ÚZEMNÍ PLÁN MĚSTA BRNA

Kapitola 18 Rozhodnutí o námitkách (včetně odůvodnění)

Svazek Nb13 *(s osobními údaji)*

obr. č. 03 HLAVNÍ VÝKRES NÁVRHU ÚPMB

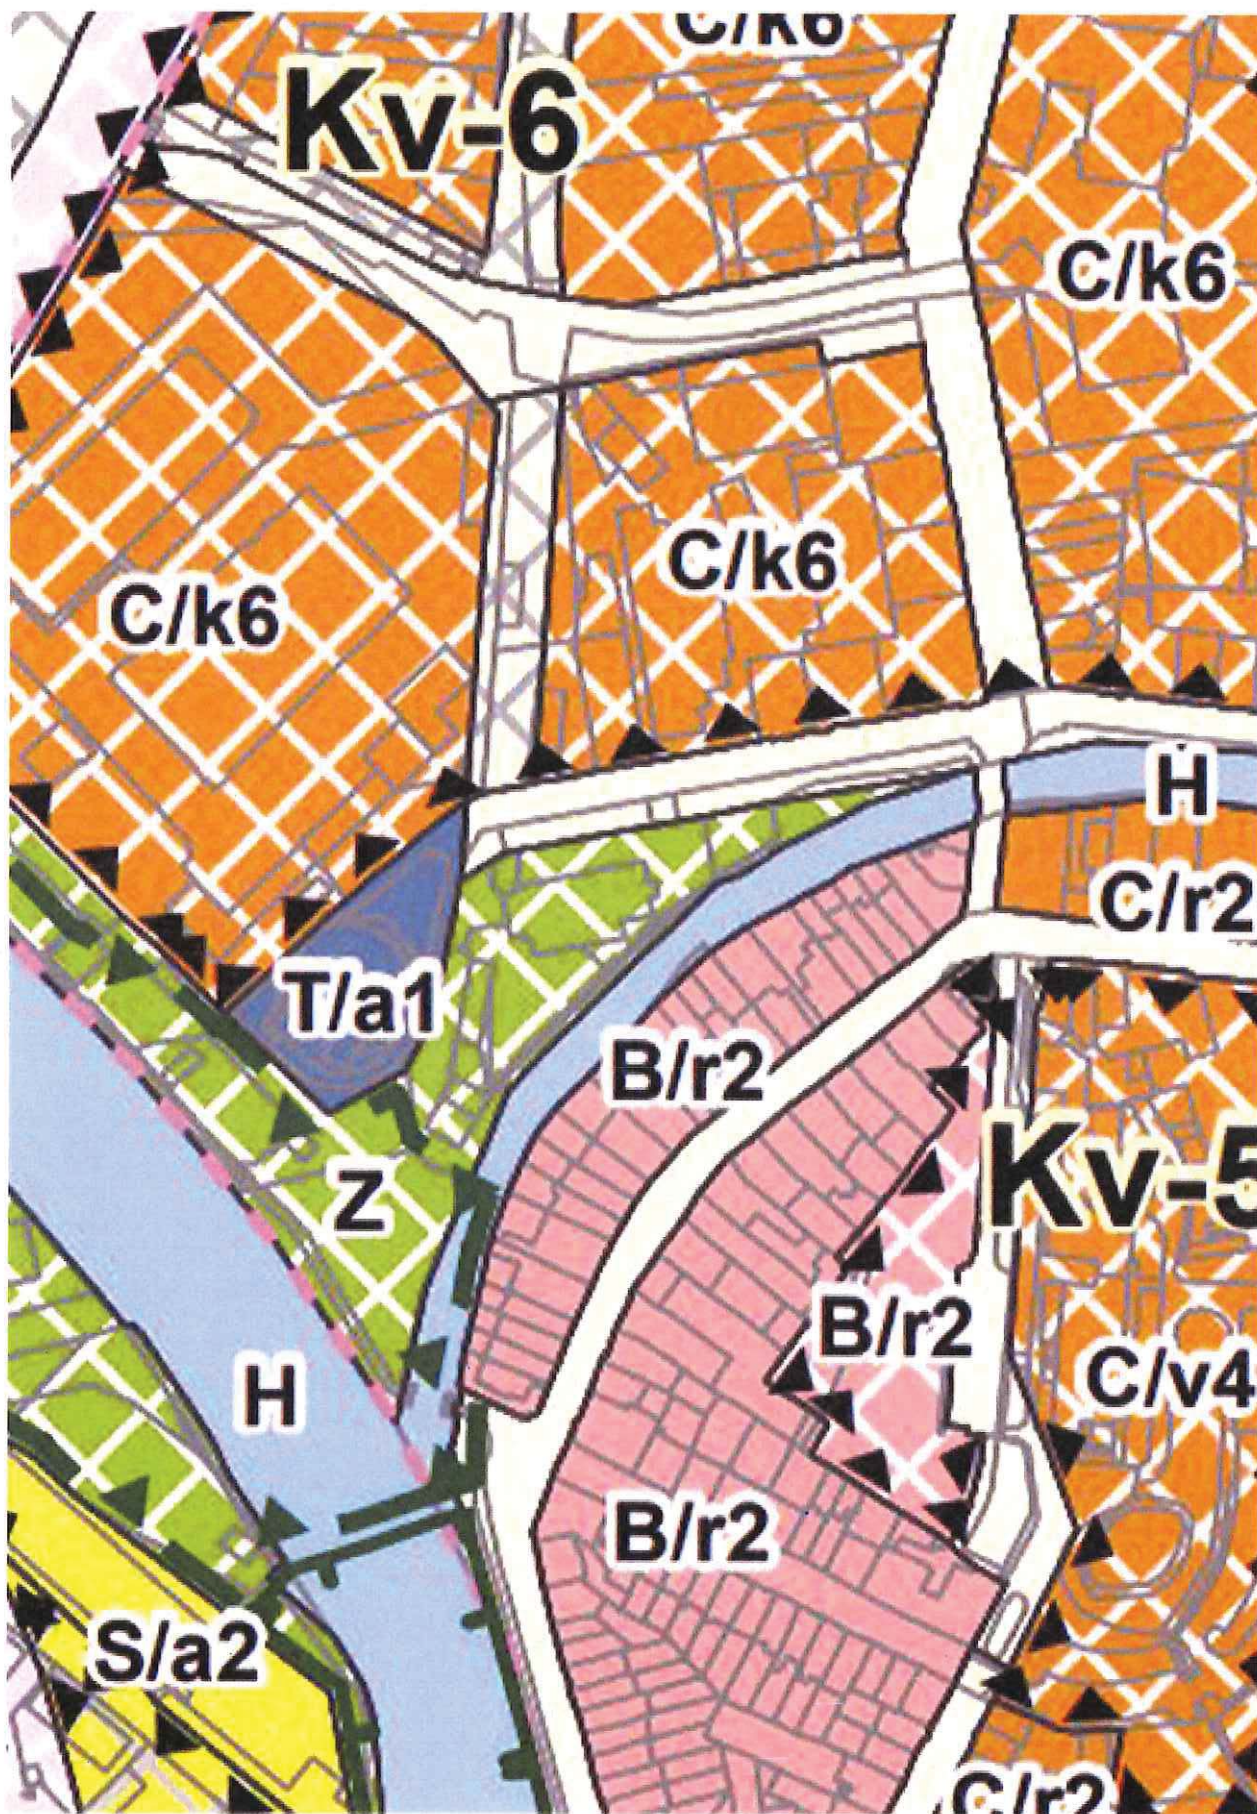
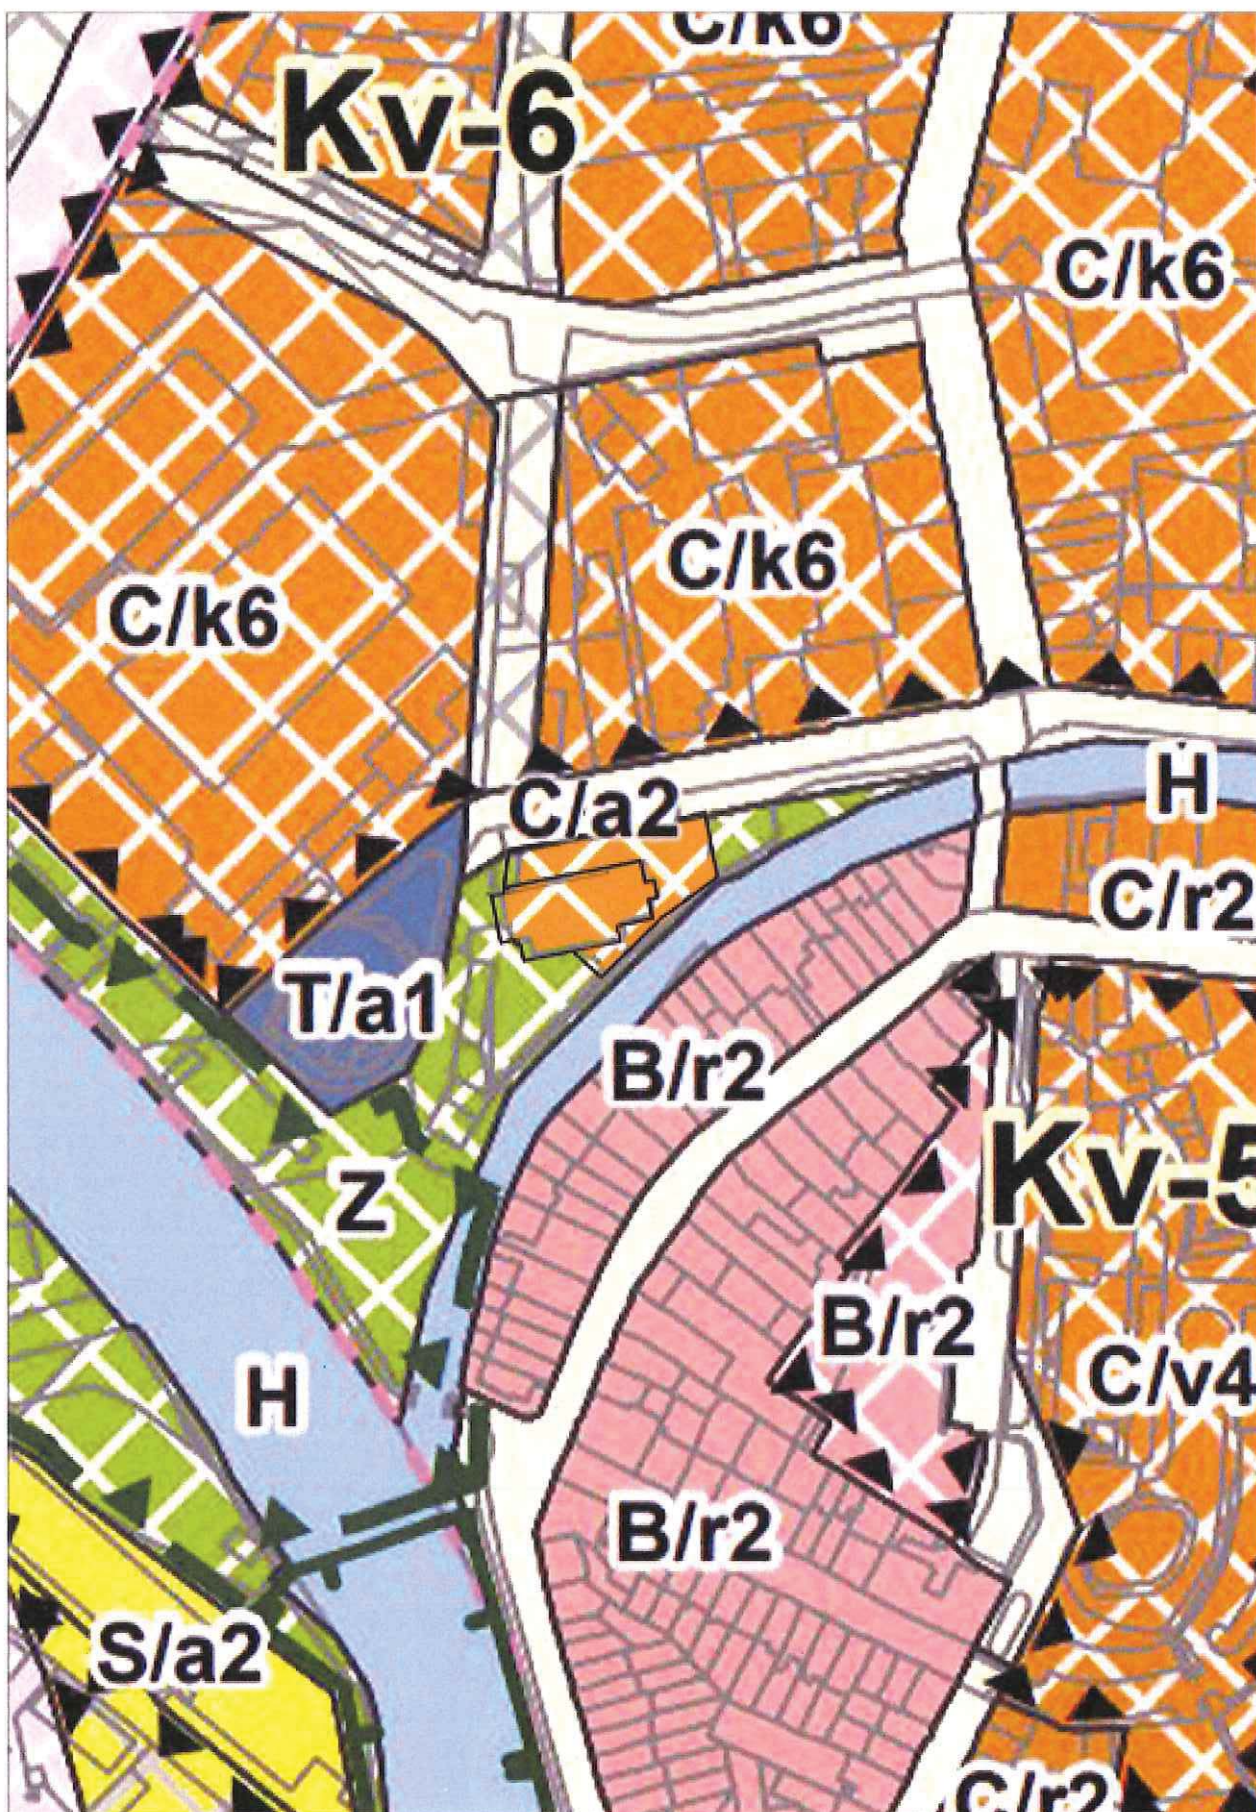
obr. č. 04 HLAVNÍ VÝKRES NÁVRHU ÚPMB PO ÚPRAVĚ

STAVBA V PROLUČE DLE NOVÉHO ÚP 01

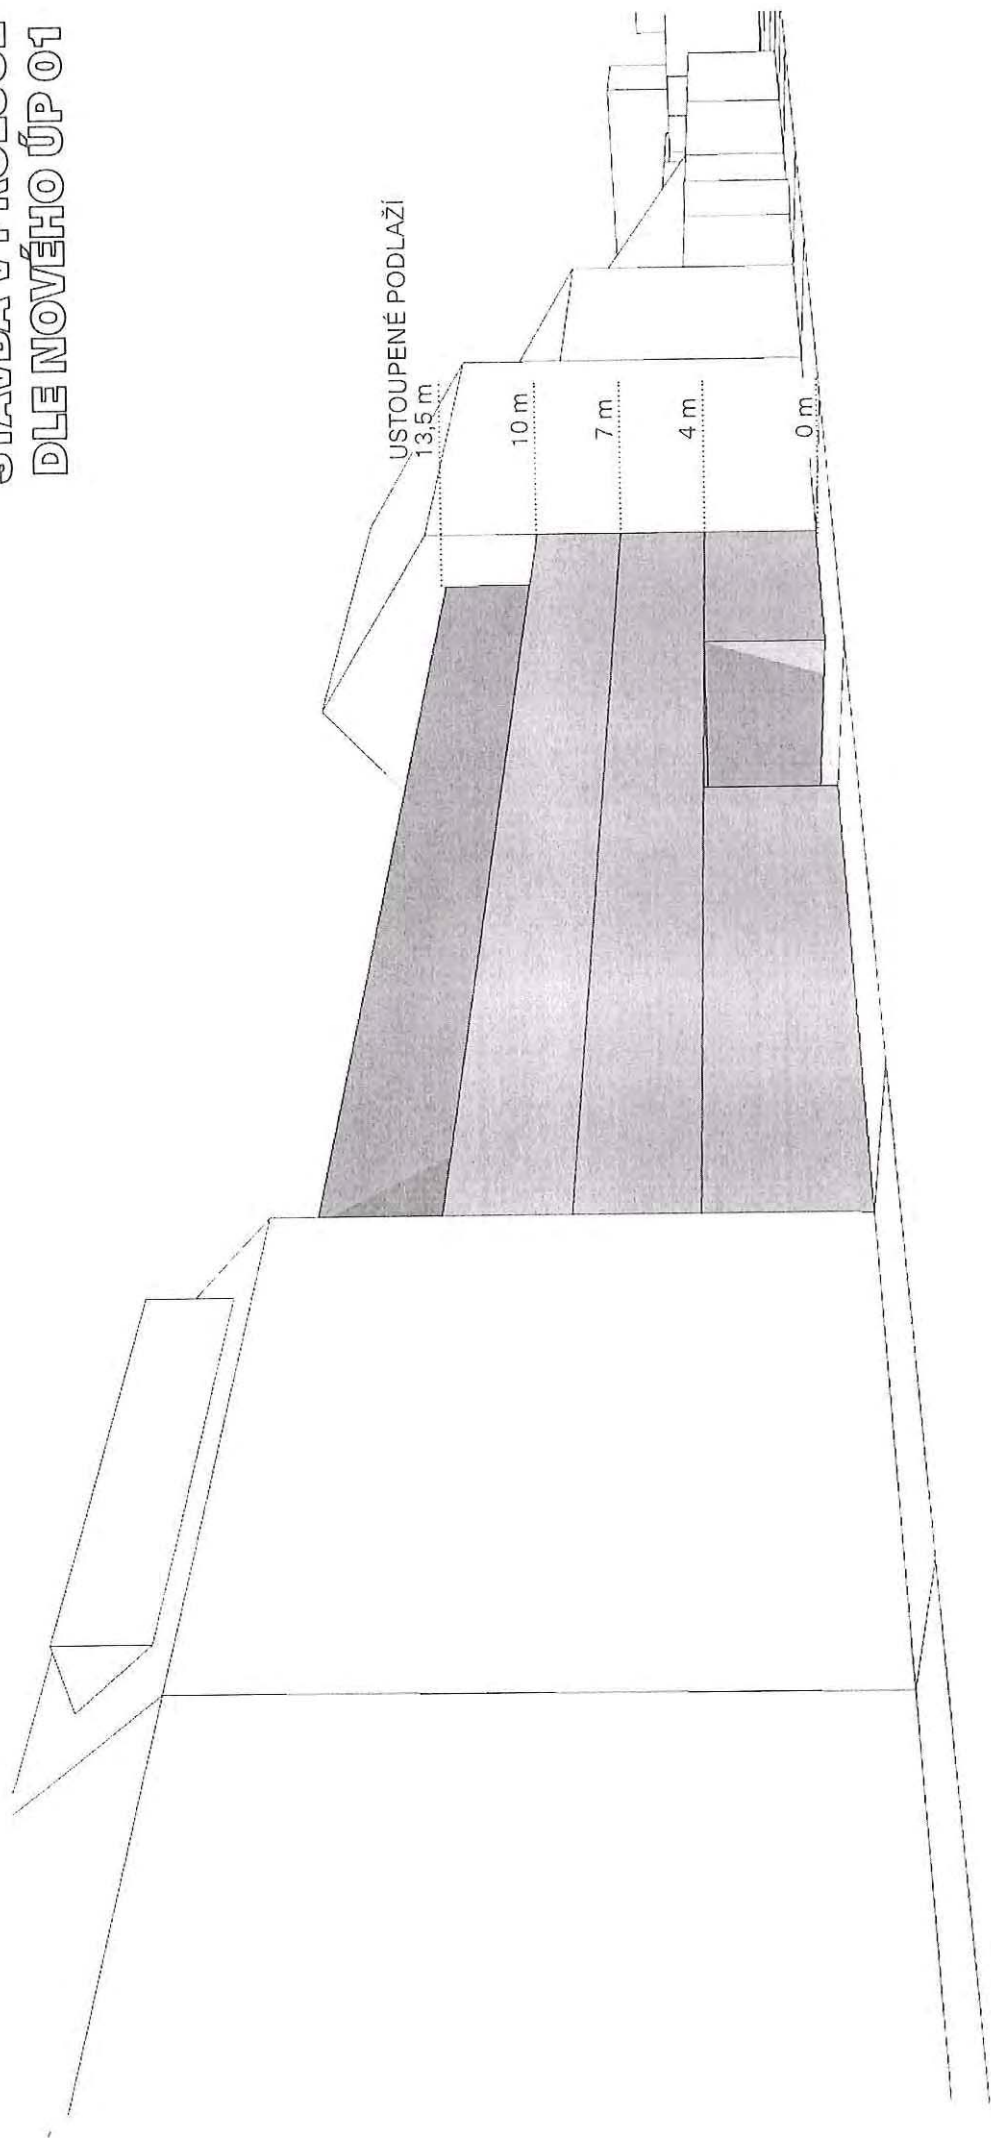
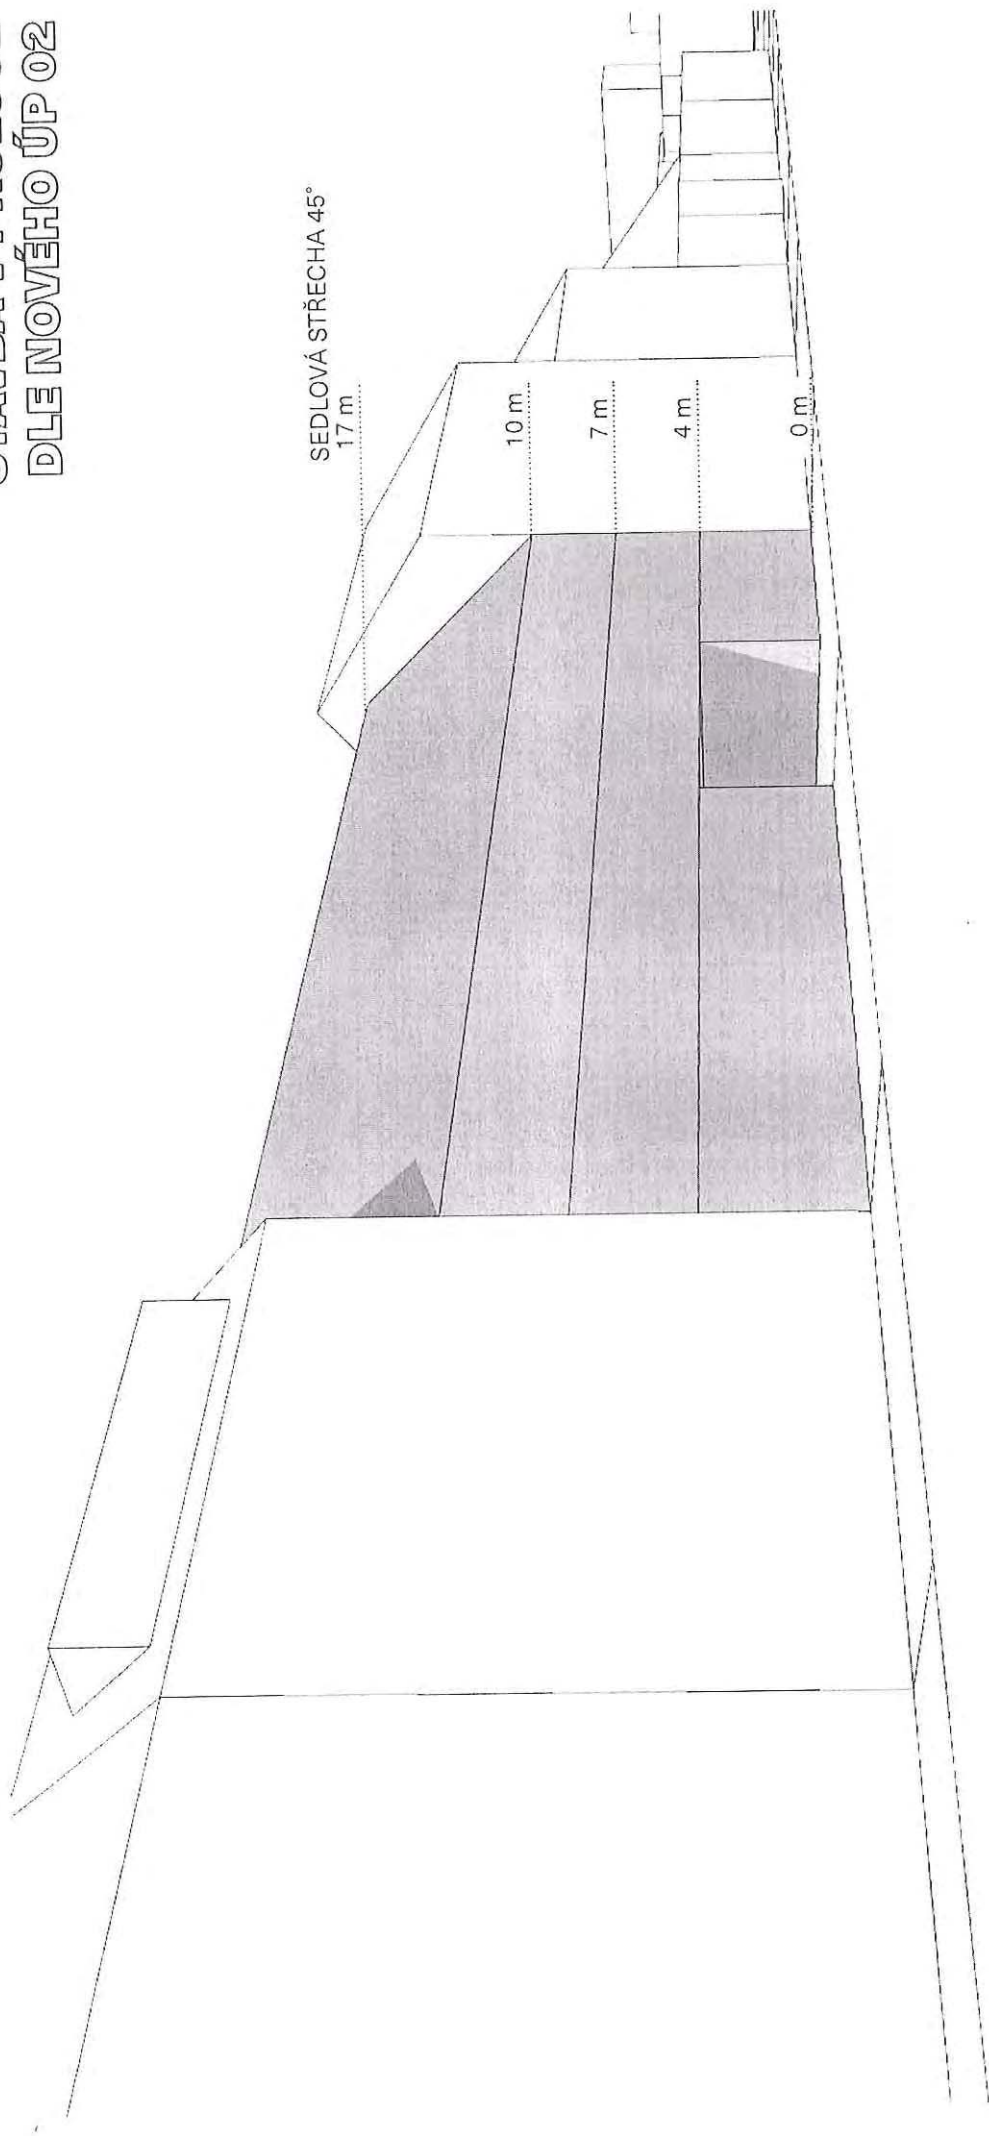
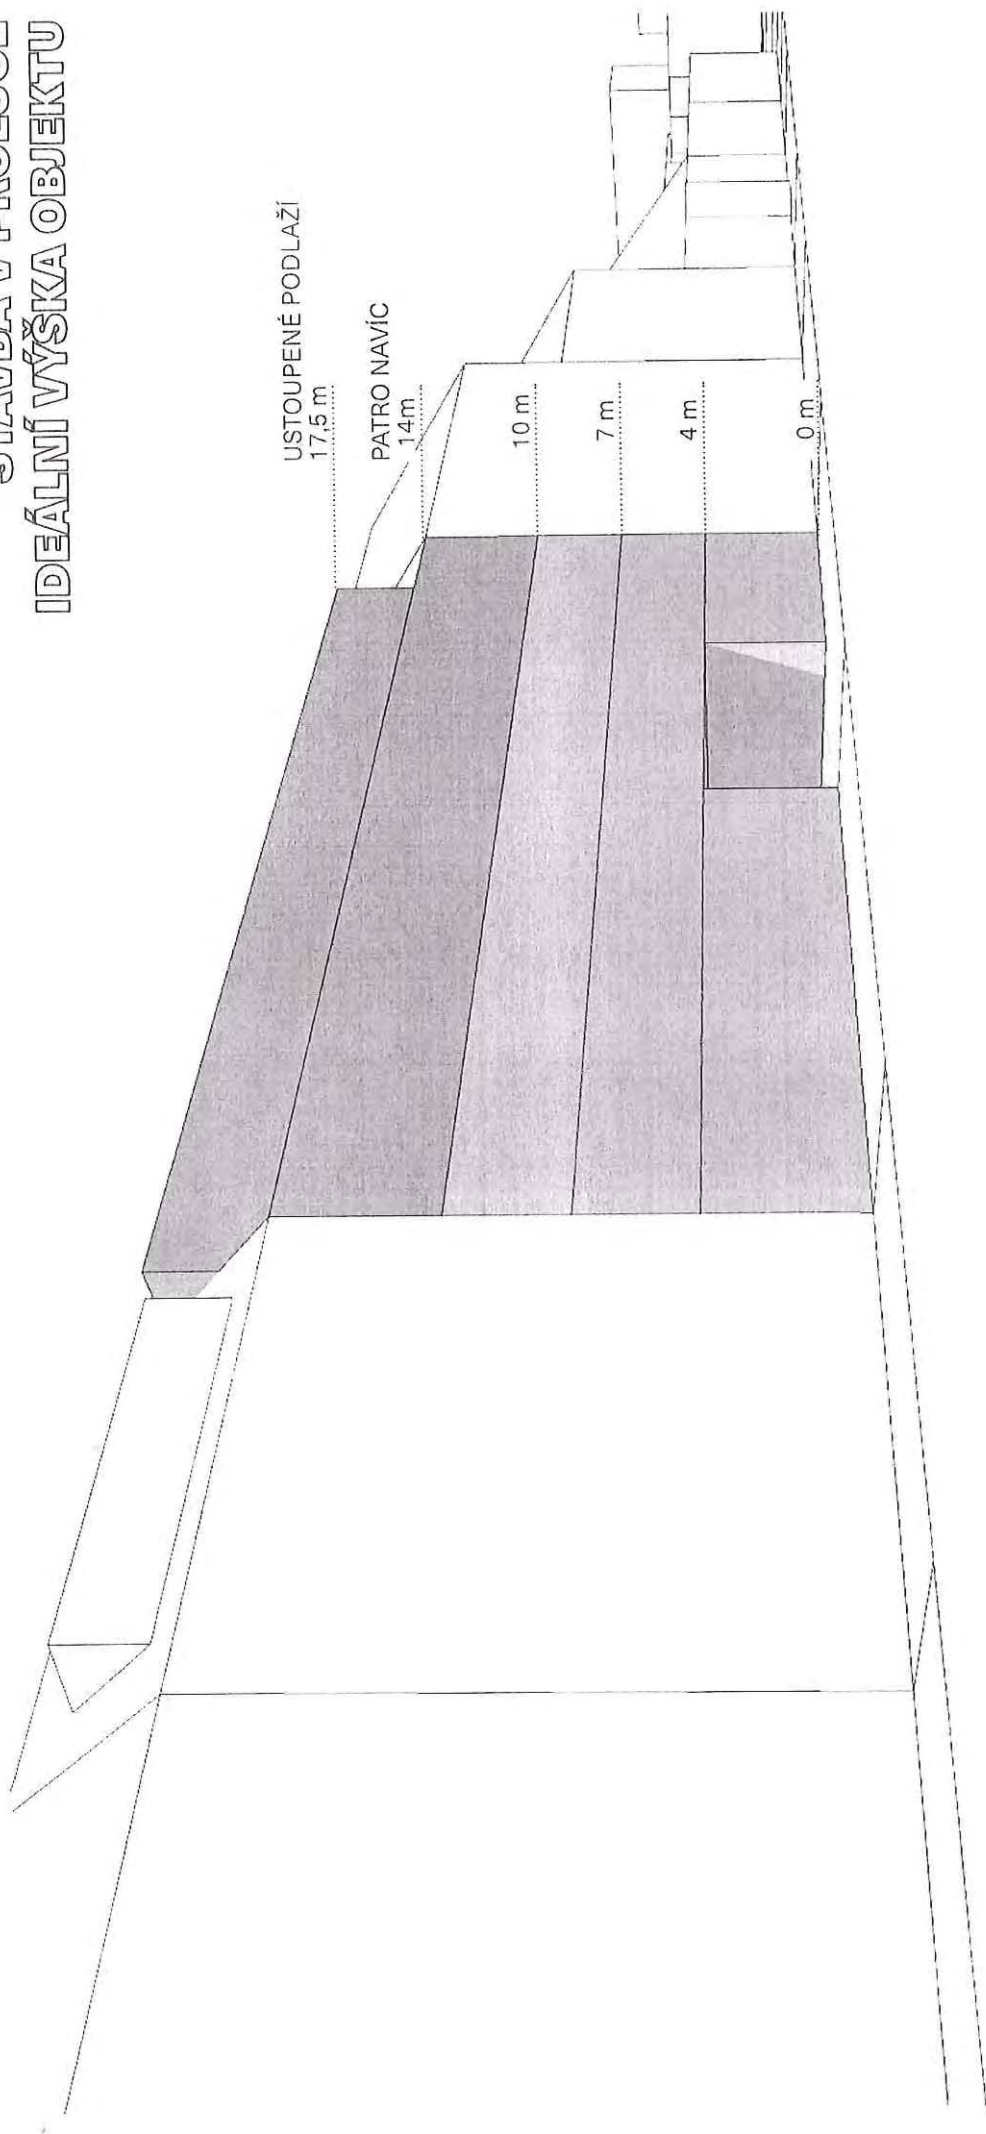
STAVBA V PROLUCE IDEÁLNÍ VÝŠKA OBJEKTU
